Audi A6 / A7 ダッシュパネルの助手席エアバッグ開口部の改修

リコール届出番号	外-3277	リコール届出日	2021年9月22日
基準不適合状態にあると認める構造、装置又は性能の状況及びその原因	ダッシュパネルにおいて、製造工程が不適切なため、助手席エアバッグの開口部が正しく加工されていないものがあります。そのため、衝突時にエアバッグが完全に展開せず、最悪の場合、乗員が過度の負傷を負うおそれがあります。		
改善措置の内容	全車両、ダッシュパネルの助手席エアバッグの開口部を点検し、不具合品が組み付けられている場合は、修正作業を行います。

不具合発生箇所

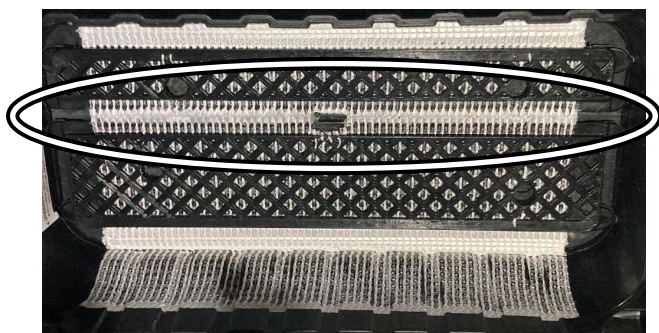
助手席エアバッグ開口部(ダッシュパネルの下側)

加工不良箇所

注： は、点検・修正作業を行う部品を示します。
